Европейская экономическая комиссия

**Рабочая группа по таможенным вопросам,
связанным с транспортом**

155-я сессия

Специальное мероприятие по вопросам, связанным с eTIR**Утвержденные поправки к концептуальной,
функциональной и технической документации –
версия 4.2a****Записка секретариата****I. Введение**

Рис. 3

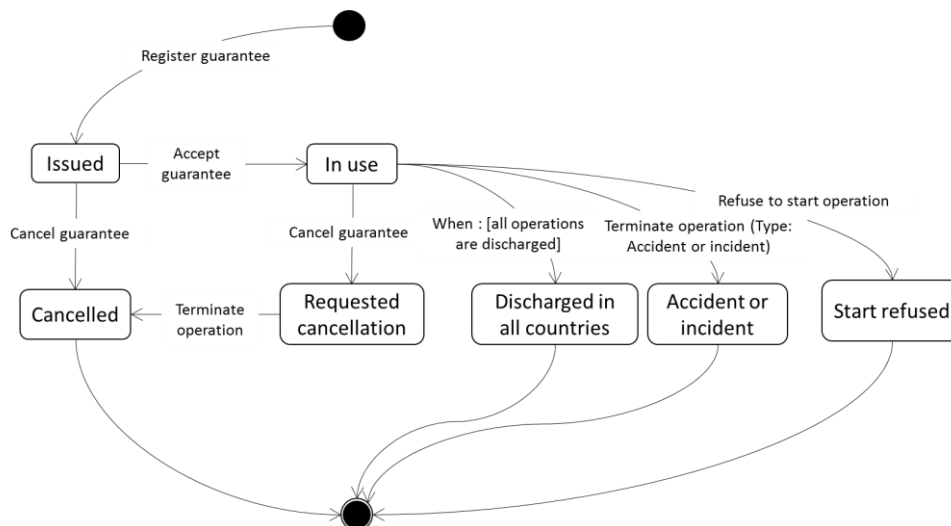
6. Два дополнительных статуса гарантии будут перечислены в главе «3.1.2 Диаграмма статусов гарантии» концептуального документа eTIR.

7. Рис. 3 в этом же документе будет изменен следующим образом:

CL22	Статус гарантии (eTIR)
001	Выдана
002	Используется
003	Отменена
004	Предлагается отменить
005	Завершена во всех странах
006	Авария или инцидент
007	В начале операции отказано

Последовательность сообщений

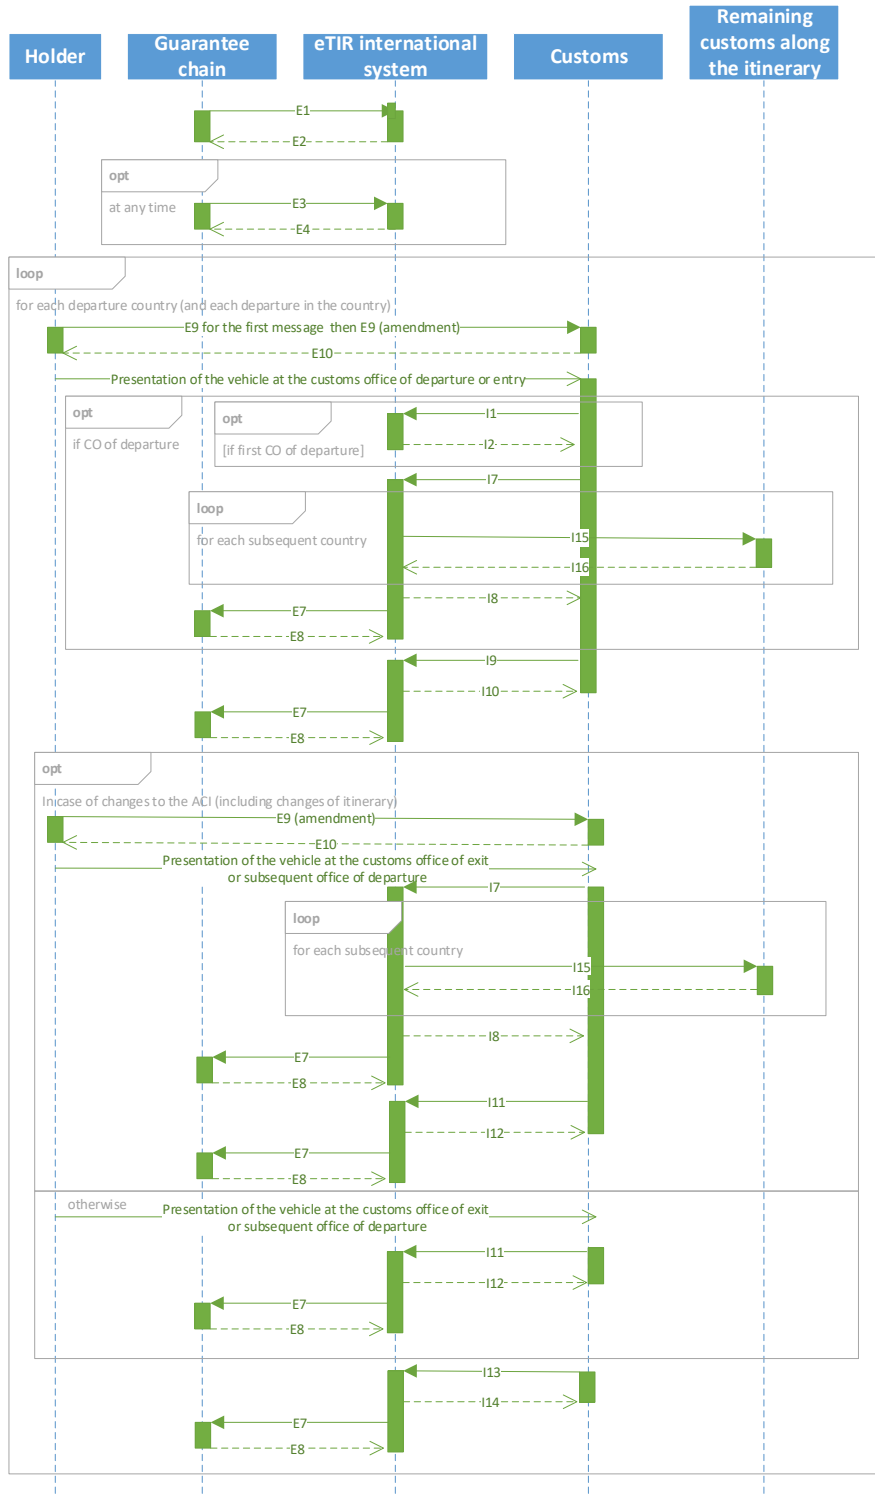
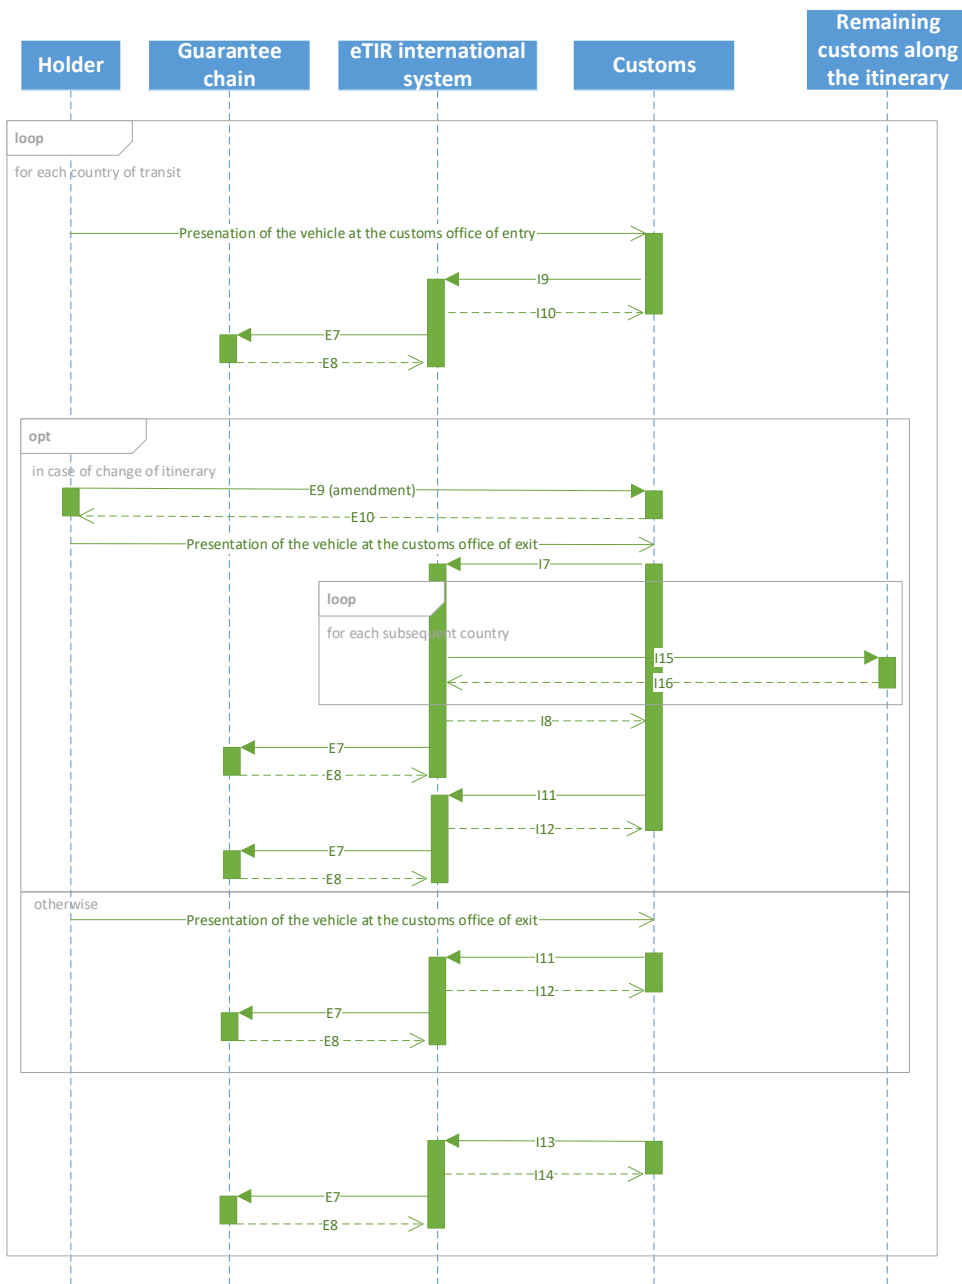
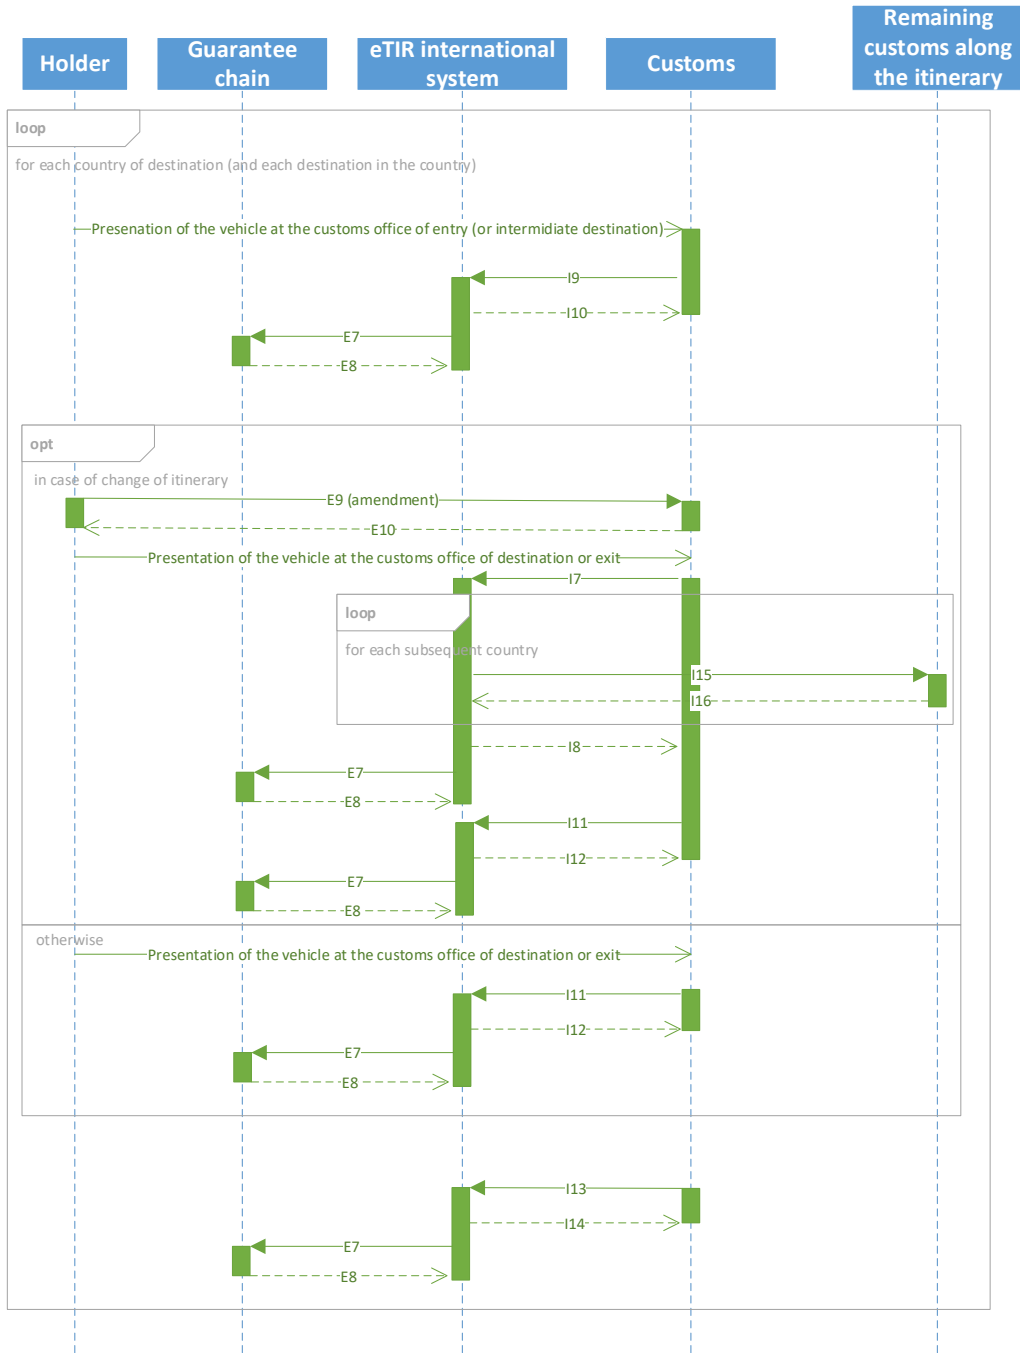
3. В следующей пересмотренной версии функциональных спецификаций eTIR диаграммы последовательности, описывающие стандартные последовательности сообщений eTIR для стран отправления, транзита и назначения (содержащиеся в приложении I), будут включены в виде нового приложения.

Рис. 1.48: (только на английском языке)
Customs offices information UML diagram

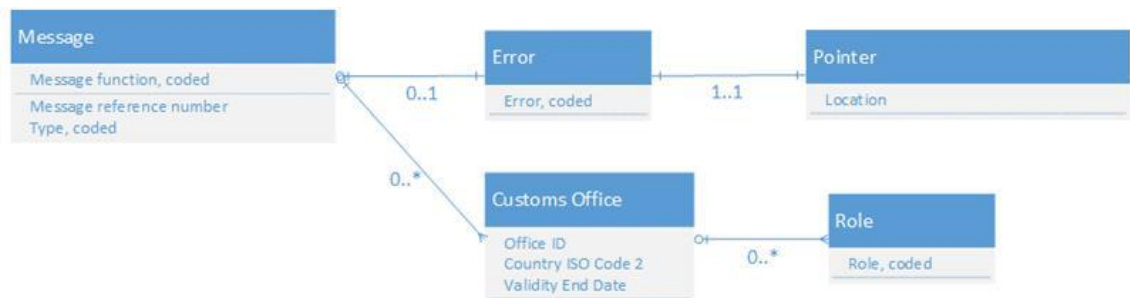
25. Сообщения I19/I20, содержащиеся в приложении V, следует включить в следующую версию спецификаций eTIR вместе с другими необходимыми изменениями в вариантах использования, диаграммах деятельности и диаграммах последовательностей.
